LUFTFARTSDIREKTORATET
Avd. for Luftfartsinspeksjon
FORNEBU-OSLO/Dep.
Tlf. : Oslo (02) 12 13 40
AFTN: ENFBYA
Tlgr. : CIVILAIR OSLO
Telex : 11032 Oslo

LUFTDYKTIGHETSPÅBUD (LDP)

GENERELT
SAMMENDRAG
1946 - 1970

23/70 MERKING AV BENSINKRANER

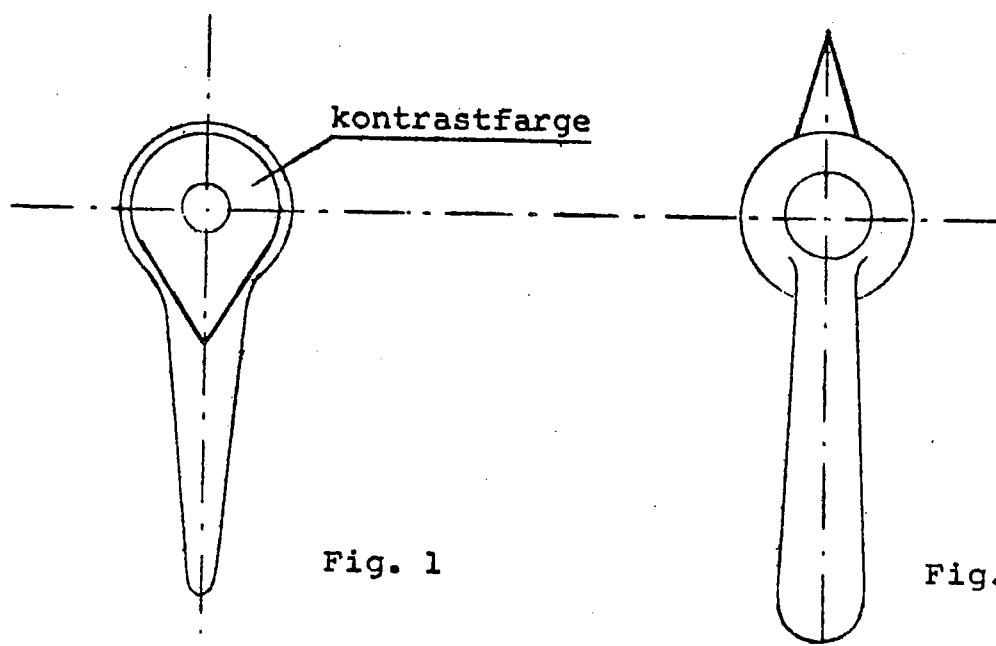
På småfly er det to typer bensinkranvelgere, som ser nokså like ut. På den ene typen tjener armen som beveger kranen samtidig som viser, ref. fig. 1 nedenfor, og på den andre typen er det en spesiell viser, motsatt rettet av betjeningsarmen, ref. fig. 2.

Det viser seg at flygere som er vant med den ene typen kranvelger og kommer over i et luftfartøy med den andre typen, lett tar feil og stiller kranen 180° galt.

Luftfartsdirektoratet bestemmer derfor at kranvelgere av typen i fig. 1 skal merkes med en pil i tydelig kontrastfarge, som vist på figuren.

Merkingen skal være utført innen 1. mars 1971.
